**NUOVA S.S. 341 "GALLARATESE" - TRATTO DA SAMARATE A CONFINE  
CON LA PROVINCIA DI NOVARA - TRATTO NORD**

**STRALCIO FUNZIONALE DAL KM 6+500 (SVINCOLO S.S. 336 NORD)  
AL KM 8+844 (SVINCOLO AUTOSTRADA A8)  
"BRETELLA DI GALLARATE"**

**PROGETTO ESECUTIVO**

**RELAZIONE DI OTTEMPERANZA ALLE  
PRESCRIZIONI CIPE DEL 21/03/2018**

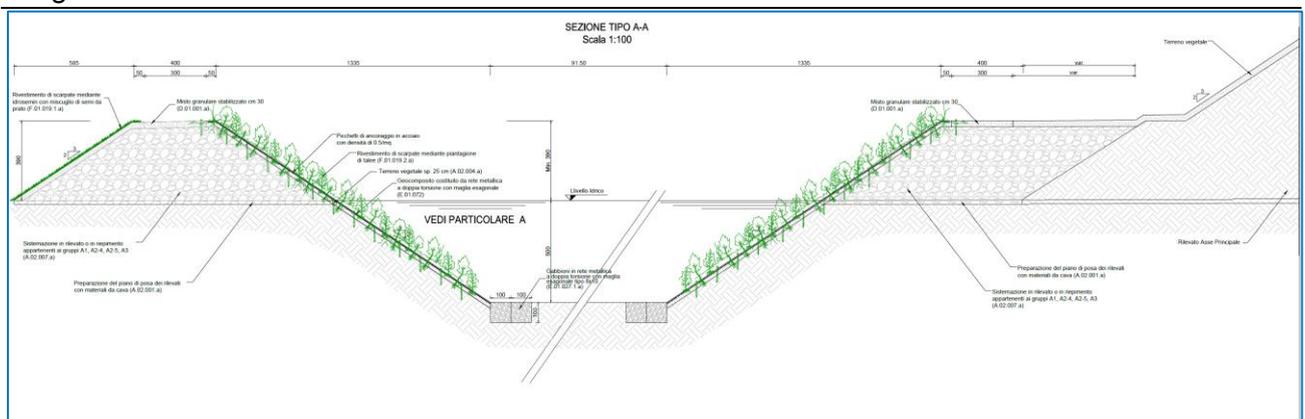
**1.1.4.7** *Progettare la vasca di compensazione prevista in progetto mantenendo, dal piede dell'argine realizzato da HUPAC, una distanza conforme a quanto previsto dall'articolo 96 del Regio decreto 523 del 1904; la vasca non dovrà avere connessione alcuna con i bacini di laminazione e dovrà essere verificata la quota di falda ai fine della quantificazione. (Ministero dell'ambiente e della tutela del territorio e del mare)*

**Risposta:** La prescrizione è stata recepita nell'ambito della progettazione esecutiva delle opere (si vedano gli elaborati: T00ID01IDRFP01, T00ID01IDRDC01, T00ID01IDRSZ01, T00ID01IDRSZ02, T00ID01IDRSZ03, T00ID01IDRSZ04). In particolare, conformemente a quanto previsto dal Regio Decreto n.523 articolo 96 comma f ((Sono lavori ed atti vietati in modo assoluto sulle acque pubbliche, loro alvei, sponde e difese i seguenti: [...] f) *Le piantagioni di alberi e siepi, le fabbriche, gli scavi e lo smovimento del terreno a distanza dal piede degli argini e loro accessori come sopra, minore di quella stabilita dalle discipline vigenti nelle diverse località, ed in mancanza di tali discipline a distanza minore di metri quattro per le piantagioni e smovimento del terreno e di metri dieci per le fabbriche e per gli scavi [...])* lo scavo della nuova vasca di compensazione è sempre ampiamente oltre il ciglio del rilevato arginale esistente di proprietà dell'HUPAC. In particolare, stante la geometria del sito, la vasca di compensazione e l'argine HUPAC si avvicinano solo localmente e, in particolare, in corrispondenza dello spigolo Sud-Ovest della nuova vasca, zona in cui il ciglio di scavo in progetto risulta ubicato ad una distanza dal piede dell'argine esistente di 16 m circa (ampiamente maggiore rispetto al limite di 10 m previsto dal Regio Decreto).

Sovrapposizione delle fasce di rispetto dei pozzi ad uso idropotabile con i sistemi di smaltimento.

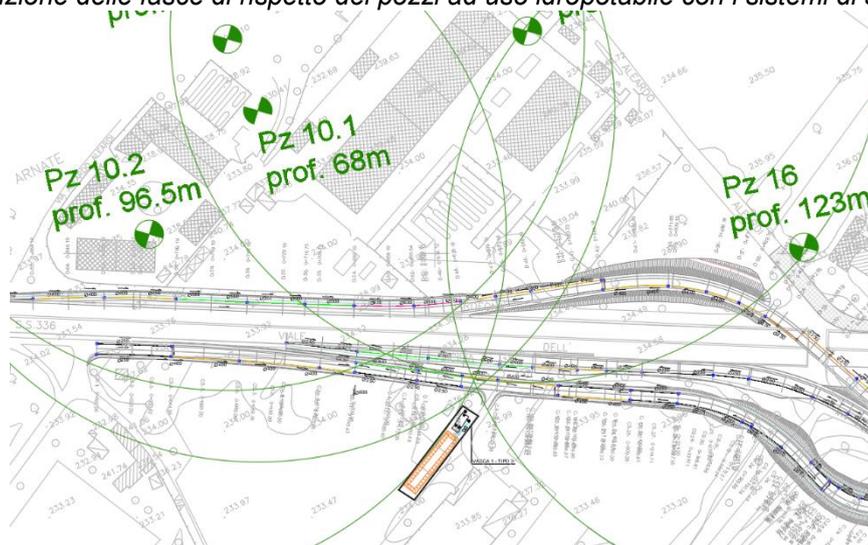
**1.2.9.2** Si segnala che nel Piano di governo del territorio del Comune di Gallarate le ZdR dei singoli pozzi presentano una geometria differente da quella indicata nella relazione, in quanto calcolata con metodo temporale e definita da isocrona di 60 giorni. Si ricorda infine che il sistema di drenaggio/smaltimento della piattaforma stradale e le relative aree di dispersione non devono in alcun modo interferire con le fasce di rispetto dei pozzi ad uso idropotabile. (Regione Lombardia)

**Risposta:** La prescrizione è stata recepita nell'ambito della progettazione esecutiva delle opere. Con riferimento ai pozzi ad uso idropotabile, si evidenzia che il sistema di drenaggio/smaltimento della piattaforma stradale e le relative aree di dispersione non interferiscono in alcun modo con le fasce di rispetto dei pozzi ad uso idropotabile (cfr. figura seguente).

Inserimento della vasca VT1 nel contesto ambientale in modo da essere posizionate all'esterno delle fasce di rispetto dei pozzi ad uso idropotabile.
